**AVIS RELATIF À LA PROTECTION
CONTRE LES EVENTUELS EFFETS NOCIFS ET NUISANCES
PROVOQUÉS PAR LES RAYONNEMENTS NON IONISANTS
GÉNÉRÉS PAR DES ANTENNES ÉMETTRICES STATIONNAIRES**

Commune : LIEGE - Exploitant : PROXIMUS

Référence exploitant : 41RDV_01

Rapport n° 2517 / 2025

Figure 1 : Vue en plan des lieux de séjour et des points de contrôle

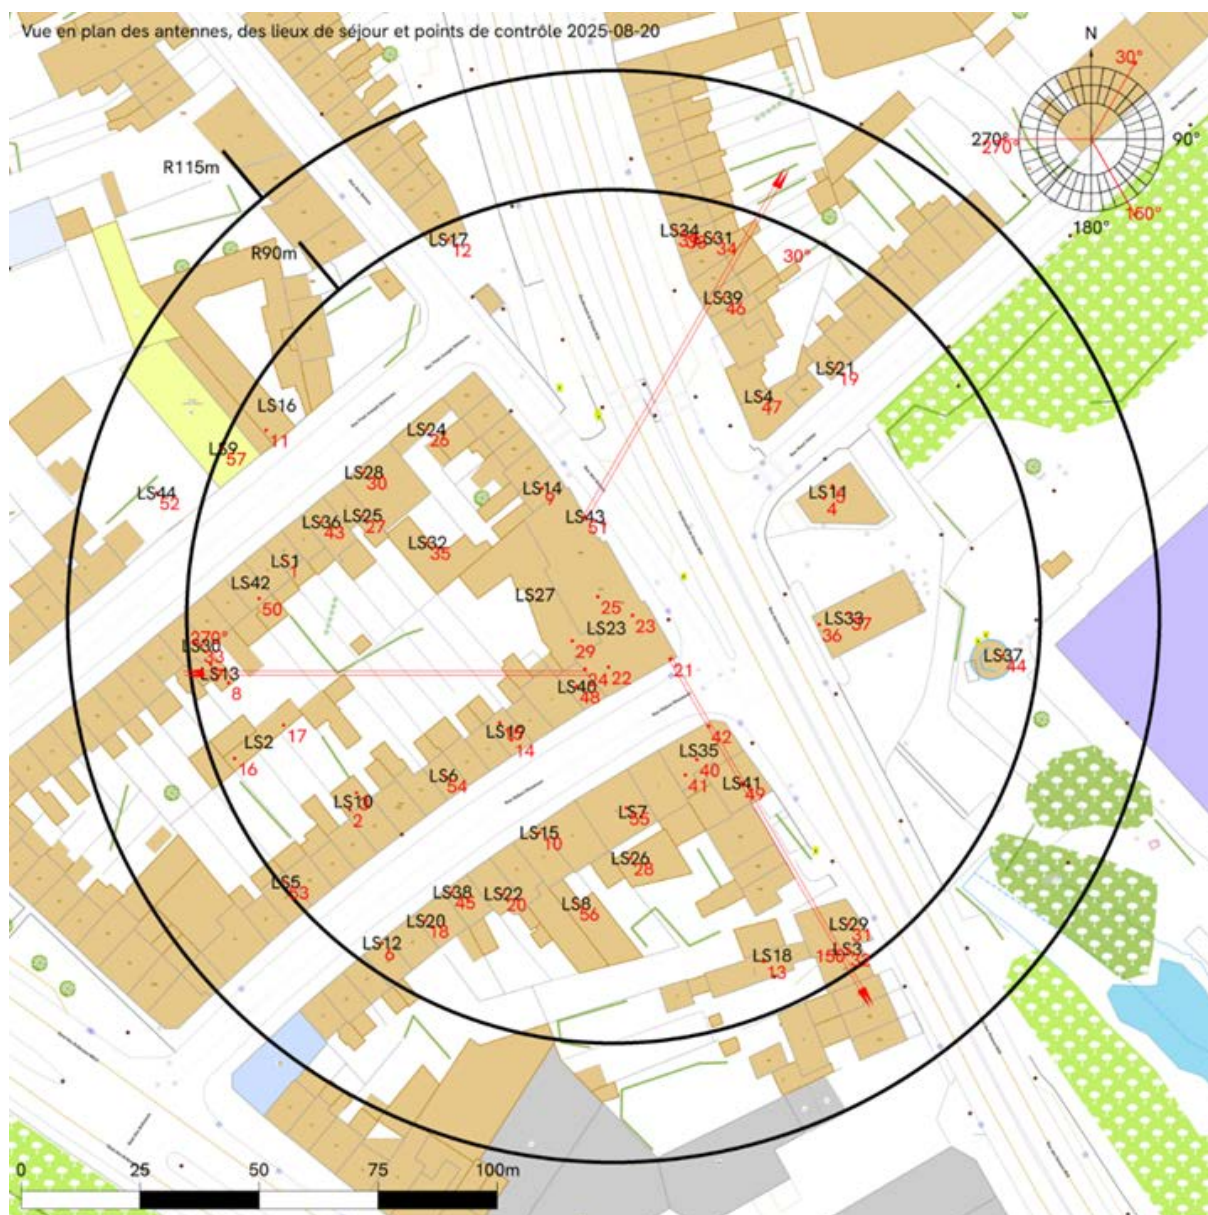
- le numéro du point de contrôle repris sur un des plans de la figure 1;
- le numéro du LS dans lequel se trouve le point de contrôle de la 1^{ère} colonne ;
- l'atténuation d'obstacle prise en compte pour le calcul de l'indice d'exposition dans le LS ;
- le résultat du calcul de l'indice d'exposition.

En ce qui concerne les antennes de l'installation mentionnées dans le tableau 1, la distance maximale à laquelle la limite pourrait être atteinte, à l'extérieur, est égale à 112,7 m. S'il n'y a pas de LS à une distance inférieure, les antennes respectent forcément la limite d'immission.

Dans le cas des LS situés à l'intérieur des bâtiments, une atténuation d'obstacle est prise en compte et il en résulte que la distance maximale à laquelle la limite pourrait être atteinte se réduit à 86,1 m.

Figure 2 : Vue en plan des installations d'antennes dans un rayon de 300 mètres autour de l'installation faisant l'objet de la demande d'avis

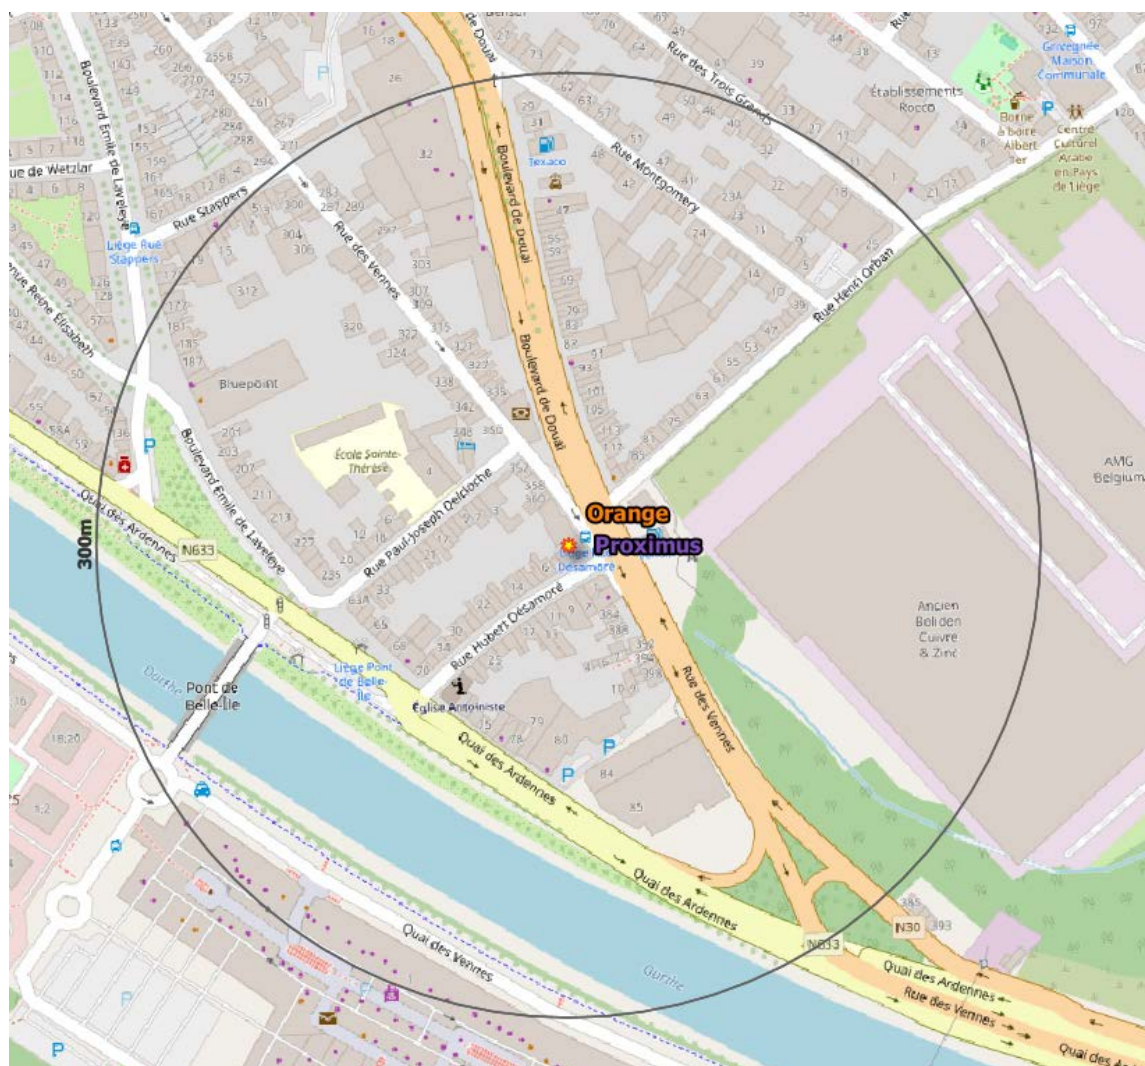
- il y a au plus 4 installations d'antennes émettrices stationnaires présentes dans la zone d'évaluation de 300 mètres de rayon représentée dans la figure 2, y inclus l'installation référencée dans le paragraphe 2 : la limite cumulative définie à l'article 4, §2 du décret est nécessairement respectée dans les lieux de séjour à l'intérieur de la zone d'évaluation de 300 mètres de rayon ;

- b) il y a exactement 5 installations d'antennes émettrices stationnaires présentes dans la zone d'évaluation de 300 mètres de rayon représentée dans la figure 2, y inclus l'installation référencée dans le paragraphe 2 et il existe, pour 3 ou 4 de ces installations, un avis attestant le respect de la limite abrogée de 3 V/m : la limite cumulative définie à l'article 4, §2 du décret est nécessairement respectée dans les lieux de séjour à l'intérieur de la zone d'évaluation de 300 mètres de rayon ;

- c) dans tous les autres cas, il a été vérifié que la limite cumulative définie à l'article 4, §2 du décret n'est pas dépassée dans les lieux de séjour sur base du nombre d'installations localisées dans la zone d'évaluation de 300 mètres de rayon représentée dans la figure 2, de leur localisation ainsi que des données inscrites dans la figure 1 et au paragraphe 4 du présent avis et dans les avis attestant le respect de la limite par installation ou de la limite abrogée de 3 V/m relatifs aux autres installations reprises dans la figure 2.

Compte tenu des considérations ci-dessus, il apparaît que l'intensité du rayonnement électromagnétique généré, dans les lieux de séjour situés dans un rayon de 300 mètres autour de l'installation référencée dans le paragraphe 2, par l'ensemble des antennes émettrices stationnaires de l'ensemble des exploitants du même site d'antennes émettrices stationnaires respecte la limite fixée à l'article 4, § 2 du décret.
